## DODATOK č.1 K SVETELNOTECHNICKÉMU POSUDKU

č. 21001

Za účelom posúdenia plánovanej stavby "Bytový dom Terchovská" na denné osvetlenie a preslnenie navrhovanej stavby.

Bytový dom Terchovská

### 3.1 Posúdenie úprav miestnosti A1.1.4.3

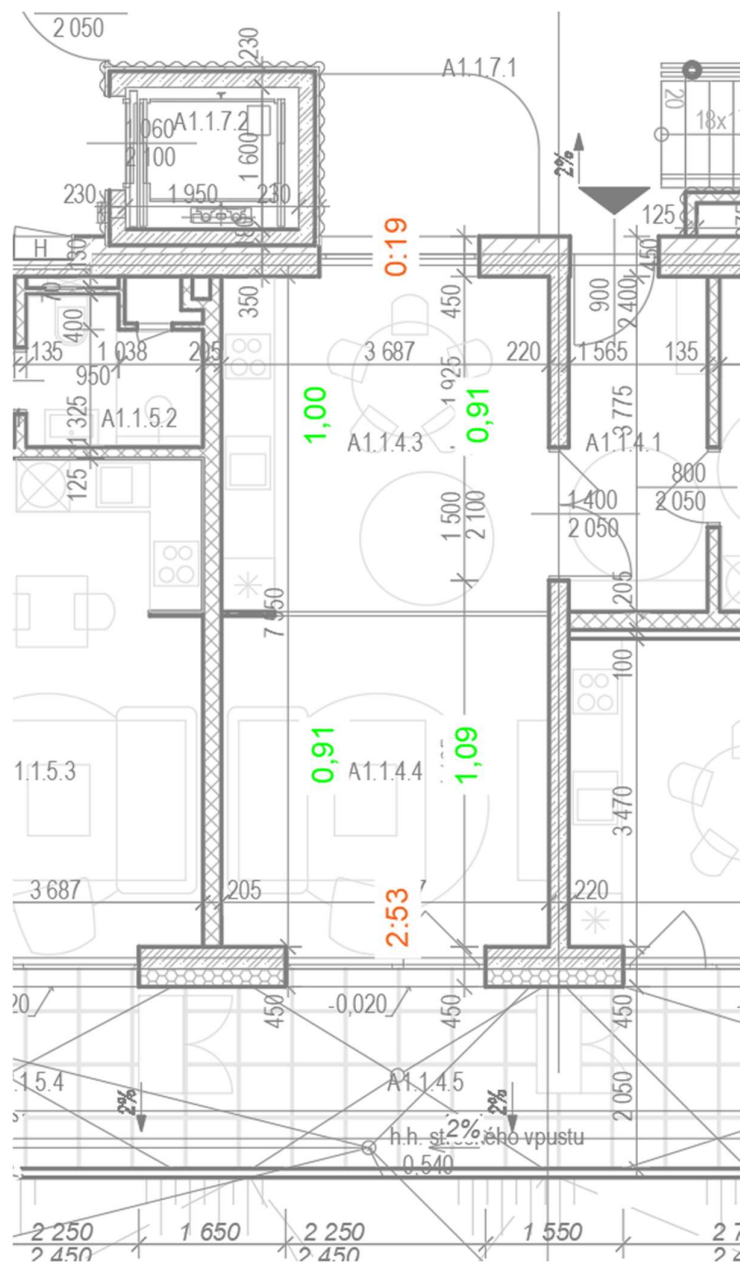
- **Preslnenie** - Slnecný diagram dokumentuje podmienky preslnenia kontrolného bodu. Dňa 21.marca a 22.septembra je posudzovaná miestnosť dostatočne preslnená. Z uvedeného vyplýva, že plánovaná úprava je v súlade s požiadavkou na účinné preslnenie bytu v zmysle vyššie uvedených kritérií STN 73 4301:2021.
- **Denné osvetlenie** - Minimálna hodnota v dvoch kontrolných bodoch v polovici hĺbky miestnosti, vzdialených 1 m od vnútorných povrchov bočných stien v polovici hĺbky miestnosti, sú hodnoty č.d.o. viac ako 0,75% a priemerná hodnota č.d.o. z obidvoch týchto bodov je viac ako 0,9%. Denné osvetlenie posudzovanej obytnej miestnosti je v súlade s požiadavkami STN 73 0580-2.

### 3.2 Posúdenie úprav miestnosti A1.2.6.3

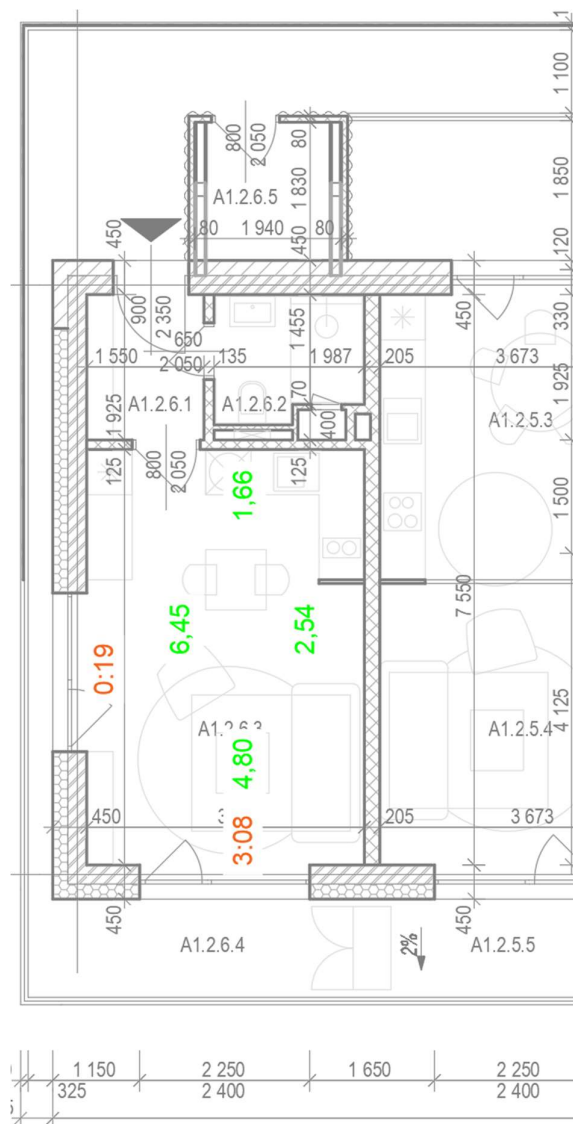
- **Preslnenie** - Slnecný diagram dokumentuje podmienky preslnenia kontrolného bodu. Dňa 21.marca a 22.septembra je posudzovaná miestnosť dostatočne preslnená. Z uvedeného vyplýva, že plánovaná úprava je v súlade s požiadavkou na účinné preslnenie bytu v zmysle vyššie uvedených kritérií STN 73 4301:2021.
- **Denné osvetlenie** - Minimálna hodnota v dvoch kontrolných bodoch v polovici hĺbky miestnosti, vzdialených 1 m od vnútorných povrchov bočných stien v polovici hĺbky miestnosti, sú hodnoty č.d.o. viac ako 0,75% a priemerná hodnota č.d.o. z oboch týchto bodov je viac ako 0,9%. Denné osvetlenie posudzovanej obytnej miestnosti je v súlade s požiadavkami STN 73 0580-2.

### 3.3 Posúdenie úprav miestnosti A1.2.2.7

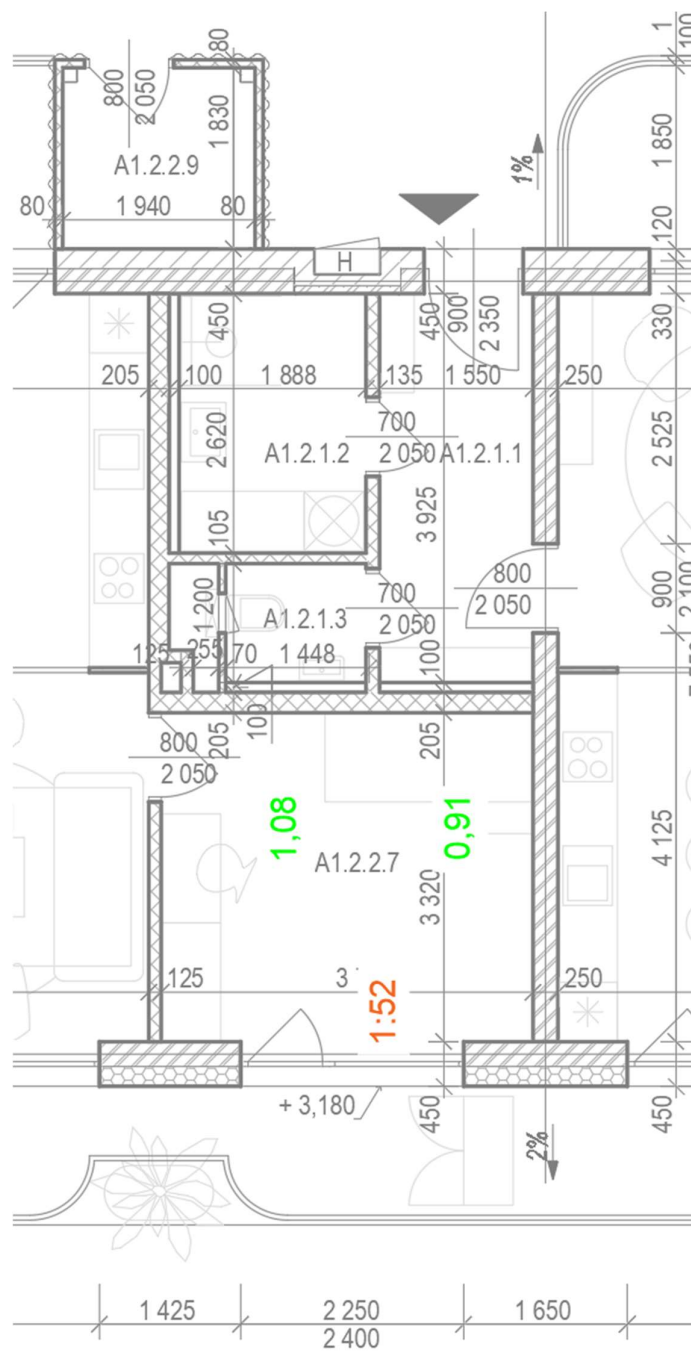
- **Preslnenie** - Slnčný diagram dokumentuje podmienky preslnenia kontrolného bodu. Dňa 21.marca a 22.septembra je posudzovaná miestnosť dostatočne preslnená. Z uvedeného vyplýva, že plánovaná úprava je v súlade s požiadavkou na účinné preslnenie bytu v zmysle vyššie uvedených kritérií STN 73 4301:2021.
- **Denné osvetlenie** - Minimálna hodnota v dvoch kontrolných bodoch v polovici hĺbky miestnosti, vzdialených 1 m od vnútorných povrchov bočných stien v polovici hĺbky miestnosti, sú hodnoty č.d.o. viac ako 0,75% a priemerná hodnota č.d.o. z obidvoch týchto bodov je viac ako 0,9%. Denné osvetlenie posudzovanej obytnej miestnosti je v súlade s požiadavkami STN 73 0580-2.

### 3.4 Posúdenie úprav miestnosti A2.2.6.3

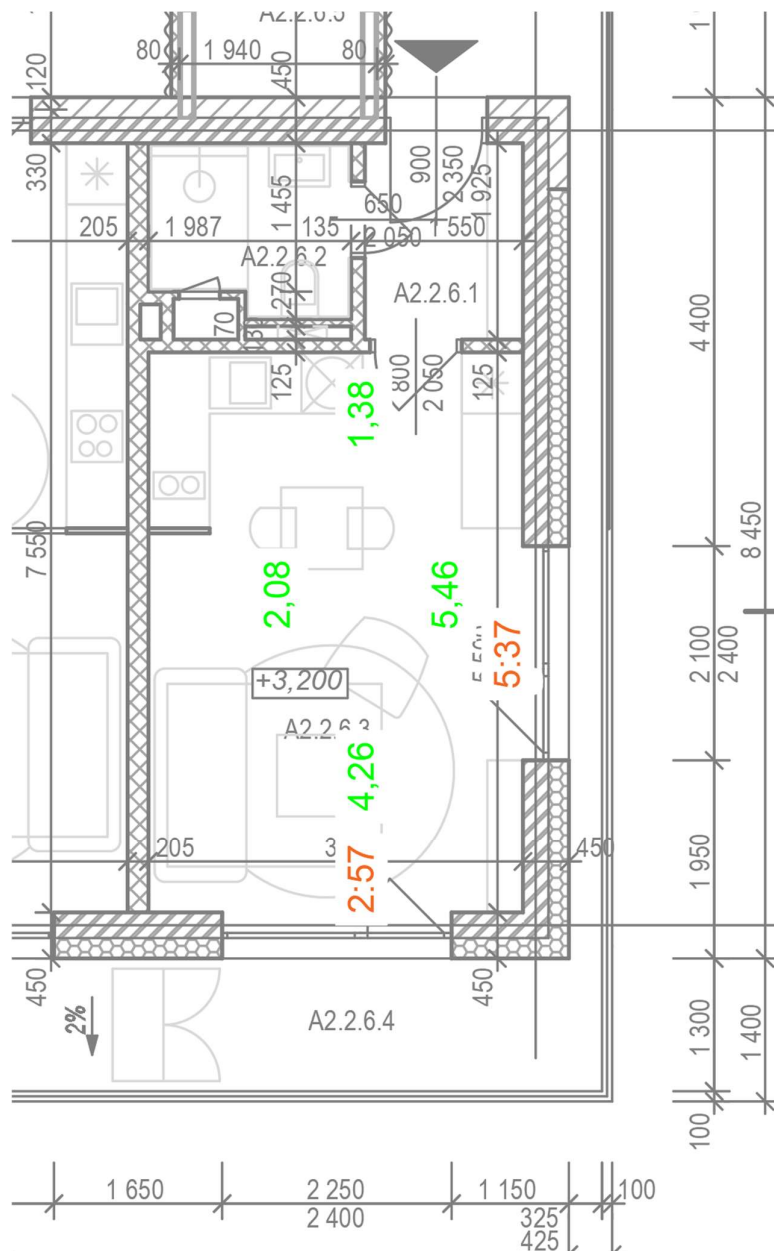
- **Preslnenie** - Slnecný diagram dokumentuje podmienky preslnenia kontrolného bodu. Dňa 21.marca a 22.septembra je posudzovaná miestnosť dostatočne preslnená. Z uvedeného vyplýva, že plánovaná úprava je v súlade s požiadavkou na účinné preslnenie bytu v zmysle vyššie uvedených kritérií STN 73 4301:2021.
- **Denné osvetlenie** - Minimálna hodnota v dvoch kontrolných bodoch v polovici hĺbky miestnosti, vzdialených 1 m od vnútorných povrchov bočných stien v polovici hĺbky miestnosti, sú hodnoty č.d.o. viac ako 0,75% a priemerná hodnota č.d.o. z oboch týchto bodov je viac ako 0,9%. Denné osvetlenie posudzovanej obytnej miestnosti je v súlade s požiadavkami STN 73 0580-2.

### 3.5 Posúdenie úprav miestnosti B1.2.4.3

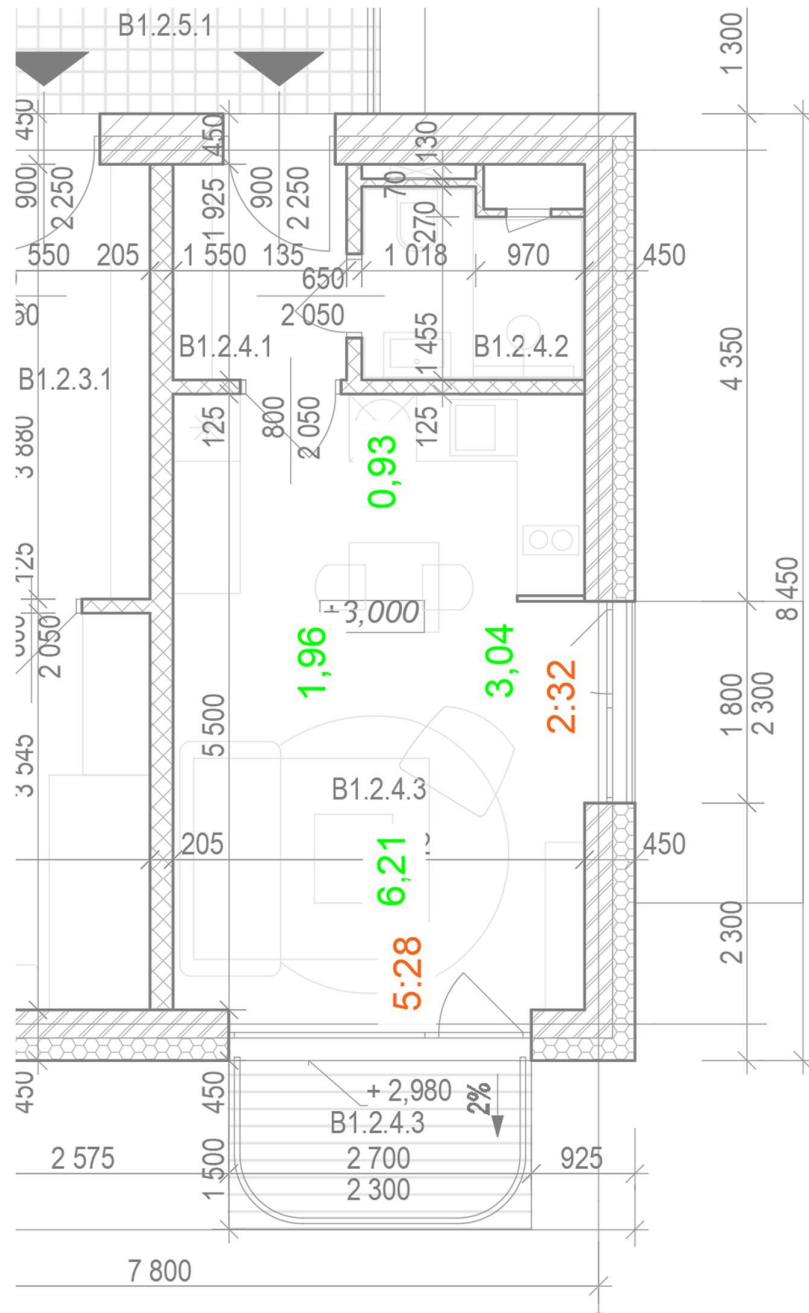
- **Preslnenie** - Slnčný diagram dokumentuje podmienky preslnenia kontrolného bodu. Dňa 21.marca a 22.septembra je posudzovaná miestnosť dostatočne preslnená. Z uvedeného vyplýva, že plánovaná úprava je v súlade s požiadavkou na účinné preslnenie bytu v zmysle vyššie uvedených kritérií STN 73 4301:2021.
- **Denné osvetlenie** - Minimálna hodnota v dvoch kontrolných bodoch v polovici hĺbky miestnosti, vzdialených 1 m od vnútorných povrchov bočných stien v polovici hĺbky miestnosti, sú hodnoty č.d.o. viac ako 0,75% a priemerná hodnota č.d.o. z obidvoch týchto bodov je viac ako 0,9%. Denné osvetlenie posudzovanej obytnej miestnosti je v súlade s požiadavkami STN 73 0580-2.

### 3.6 Posúdenie úprav miestnosti B4.2.4.3

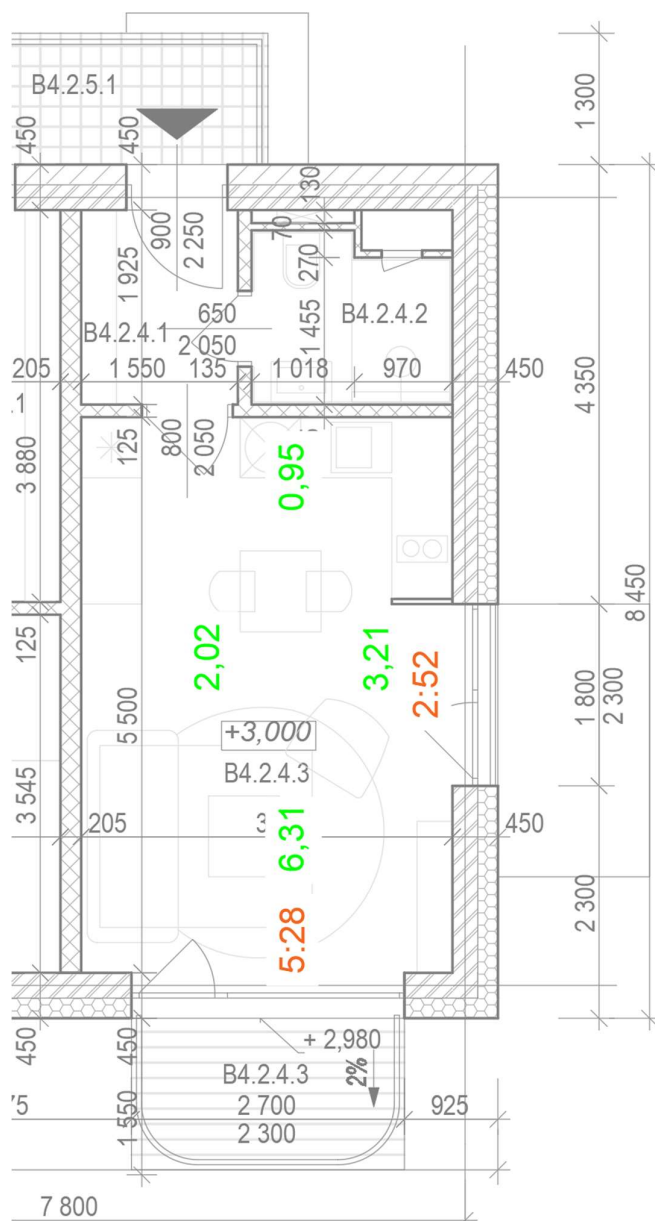
- **Preslnenie** - Slnčný diagram dokumentuje podmienky preslnenia kontrolného bodu. Dňa 21.marca a 22.septembra je posudzovaná miestnosť dostatočne preslnená. Z uvedeného vyplýva, že plánovaná úprava je v súlade s požiadavkou na účinné preslnenie bytu v zmysle vyššie uvedených kritérií STN 73 4301:2021.
- **Denné osvetlenie** - Minimálna hodnota v dvoch kontrolných bodoch v polovici hĺbky miestnosti, vzdialených 1 m od vnútorných povrchov bočných stien v polovici hĺbky miestnosti, sú hodnoty č.d.o. viac ako 0,75% a priemerná hodnota č.d.o. z oboch týchto bodov je viac ako 0,9%. Denné osvetlenie posudzovanej obytnej miestnosti je v súlade s požiadavkami STN 73 0580-2.

### 3.7 Posúdenie úprav miestnosti A1.3.6.3

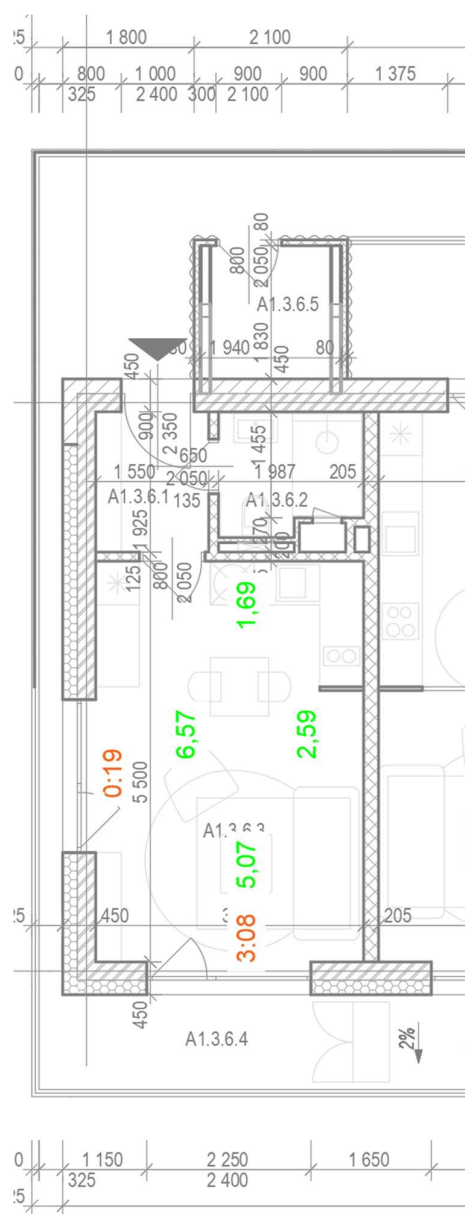
- **Preslnenie** - Slnčný diagram dokumentuje podmienky preslnenia kontrolného bodu. Dňa 21.marca a 22.septembra je posudzovaná miestnosť dostatočne preslnená. Z uvedeného vyplýva, že plánovaná úprava je v súlade s požiadavkou na účinné preslnenie bytu v zmysle vyššie uvedených kritérií STN 73 4301:2021.
- **Denné osvetlenie** - Minimálna hodnota v dvoch kontrolných bodoch v polovici hĺbky miestnosti, vzdialených 1 m od vnútorných povrchov bočných stien v polovici hĺbky miestnosti, sú hodnoty č.d.o. viac ako 0,75% a priemerná hodnota č.d.o. z oboch týchto bodov je viac ako 0,9%. Denné osvetlenie posudzovanej obytnej miestnosti je v súlade s požiadavkami STN 73 0580-2.

### 3.8 Posúdenie úprav miestnosti A2.3.6.3

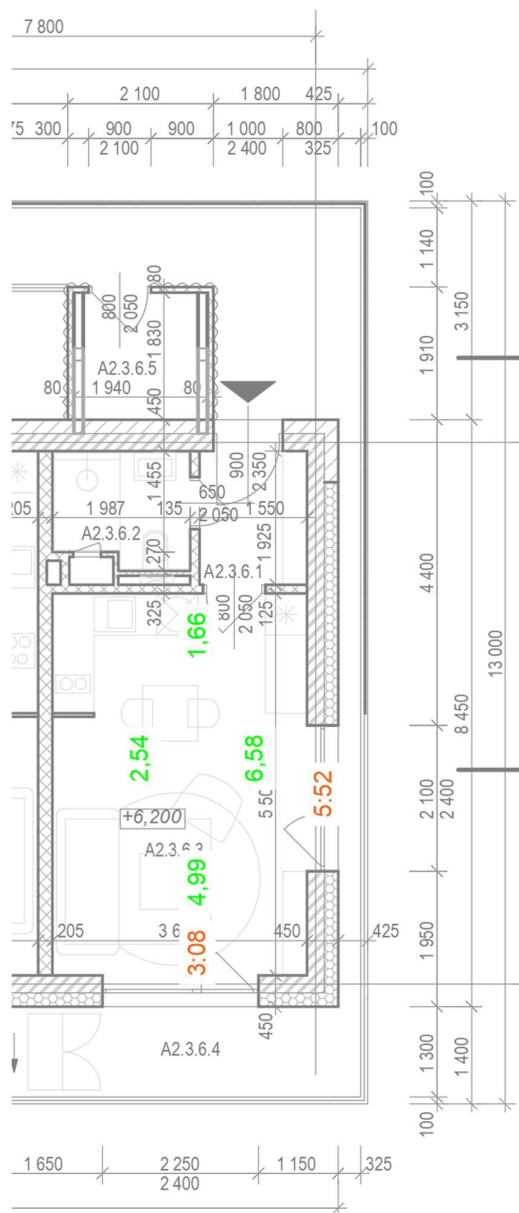
- **Preslnenie** - Slnecný diagram dokumentuje podmienky preslnenia kontrolného bodu. Dňa 21.marca a 22.septembra je posudzovaná miestnosť dostatočne preslnená. Z uvedeného vyplýva, že plánovaná úprava je v súlade s požiadavkou na účinné preslnenie bytu v zmysle vyššie uvedených kritérií STN 73 4301:2021.
- **Denné osvetlenie** - Minimálna hodnota v dvoch kontrolných bodoch v polovici hĺbky miestnosti, vzdialených 1 m od vnútorných povrchov bočných stien v polovici hĺbky miestnosti, sú hodnoty č.d.o. viac ako 0,75% a priemerná hodnota č.d.o. z obidvoch týchto bodov je viac ako 0,9%. Denné osvetlenie posudzovanej obytnej miestnosti je v súlade s požiadavkami STN 73 0580-2.

### 3.9 Posúdenie úprav miestnosti B3.2.2.6

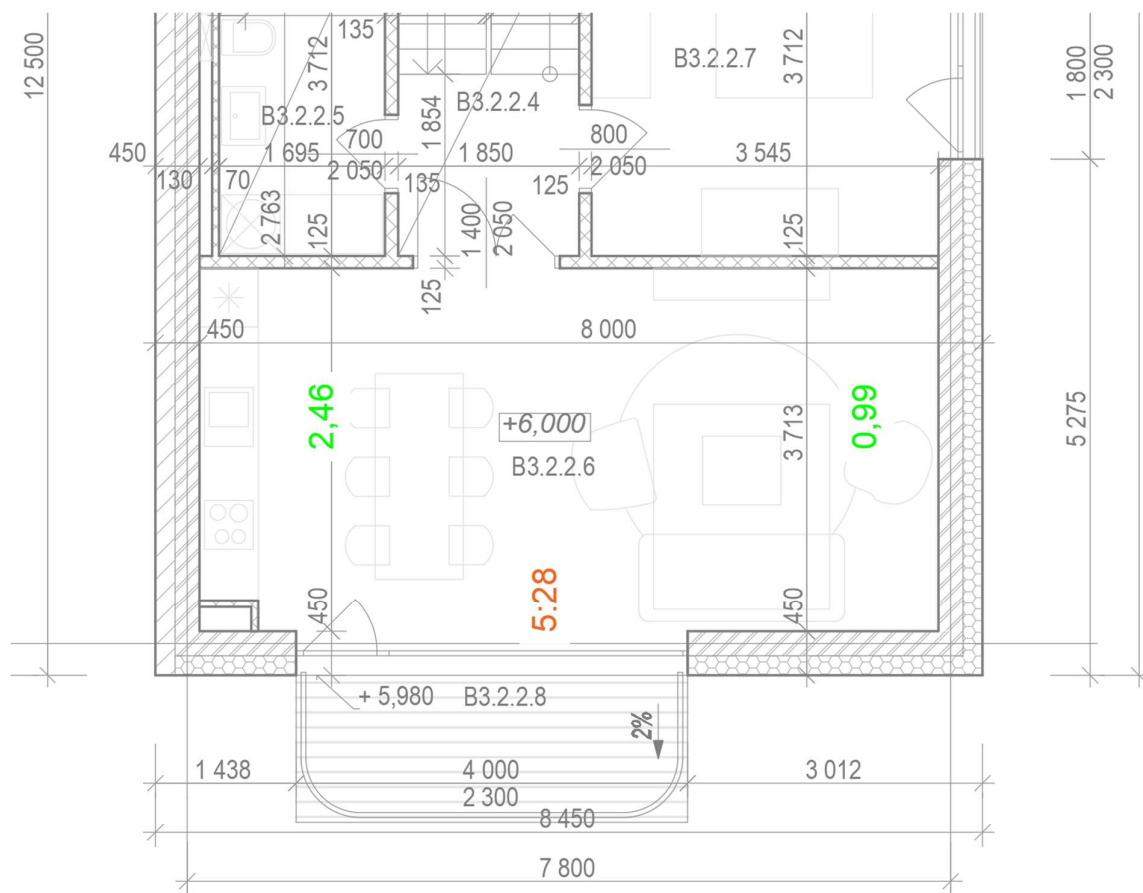
- **Preslnenie** - Slnecný diagram dokumentuje podmienky preslnenia kontrolného bodu. Dňa 21.marca a 22.septembra je posudzovaná miestnosť dostatočne preslnená. Z uvedeného vyplýva, že plánovaná úprava je v súlade s požiadavkou na účinné preslnenie bytu v zmysle vyššie uvedených kritérií STN 73 4301:2021.
- **Denné osvetlenie** - Minimálna hodnota v dvoch kontrolných bodoch v polovici hĺbky miestnosti, vzdialených 1 m od vnútorných povrchov bočných stien v polovici hĺbky miestnosti, sú hodnoty č.d.o. viac ako 0,75% a priemerná hodnota č.d.o. z oboch týchto bodov je viac ako 0,9%. Denné osvetlenie posudzovanej obytnej miestnosti je v súlade s požiadavkami STN 73 0580-2.

### 3.10 Posúdenie úprav miestnosti A1.4.6.3

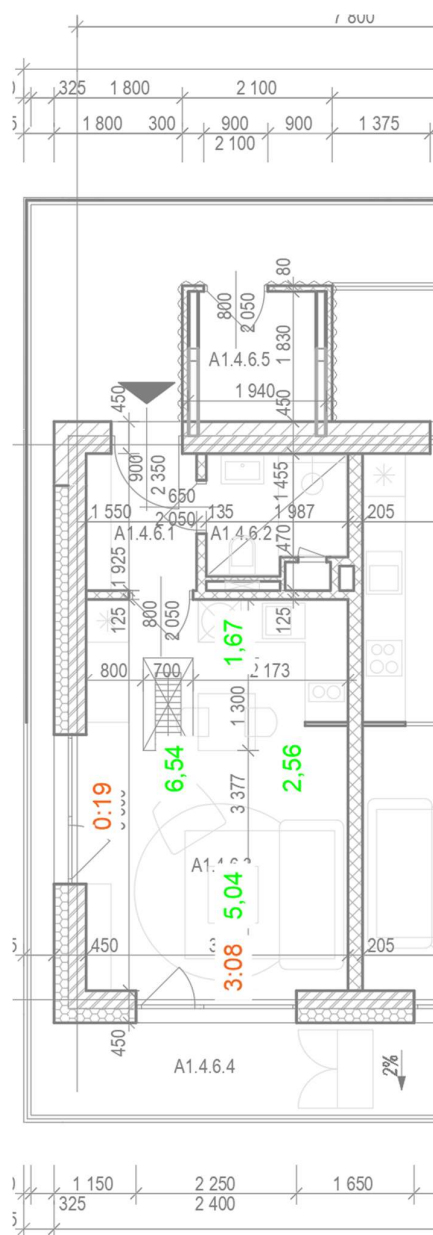
- **Preslnenie** - Slnčný diagram dokumentuje podmienky preslnenia kontrolného bodu. Dňa 21.marca a 22.septembra je posudzovaná miestnosť dostatočne preslnená. Z uvedeného vyplýva, že plánovaná úprava je v súlade s požiadavkou na účinné preslnenie bytu v zmysle vyššie uvedených kritérií STN 73 4301:2021.
- **Denné osvetlenie** - Minimálna hodnota v dvoch kontrolných bodoch v polovici hĺbky miestnosti, vzdialených 1 m od vnútorných povrchov bočných stien v polovici hĺbky miestnosti, sú hodnoty č.d.o. viac ako 0,75% a priemerná hodnota č.d.o. z obidvoch týchto bodov je viac ako 0,9%. Denné osvetlenie posudzovanej obytnej miestnosti je v súlade s požiadavkami STN 73 0580-2.

### 3.11 Posúdenie úprav miestnosti A2.4.6.3

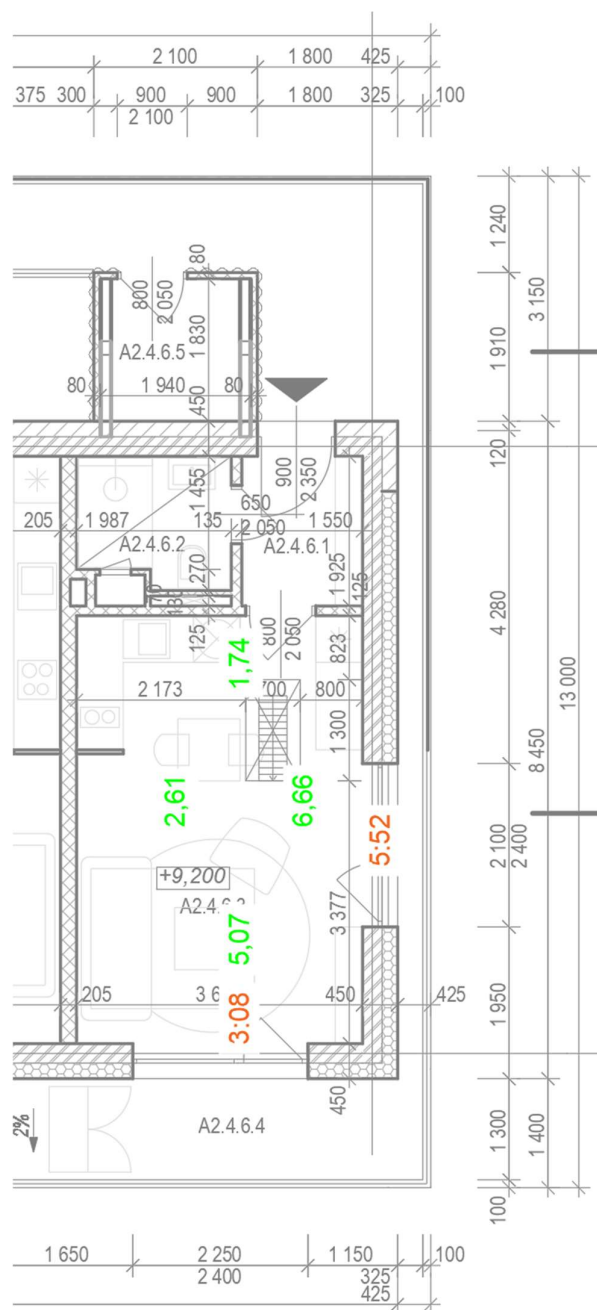
- **Preslnenie** - Slnecný diagram dokumentuje podmienky preslnenia kontrolného bodu. Dňa 21.marca a 22.septembra je posudzovaná miestnosť dostatočne preslnená. Z uvedeného vyplýva, že plánovaná úprava je v súlade s požiadavkou na účinné preslnenie bytu v zmysle vyššie uvedených kritérií STN 73 4301:2021.
- **Denné osvetlenie** - Minimálna hodnota v dvoch kontrolných bodoch v polovici hĺbky miestnosti, vzdialených 1 m od vnútorných povrchov bočných stien v polovici hĺbky miestnosti, sú hodnoty č.d.o. viac ako 0,75% a priemerná hodnota č.d.o. z obidvoch týchto bodov je viac ako 0,9%. Denné osvetlenie posudzovanej obytnej miestnosti je v súlade s požiadavkami STN 73 0580-2.
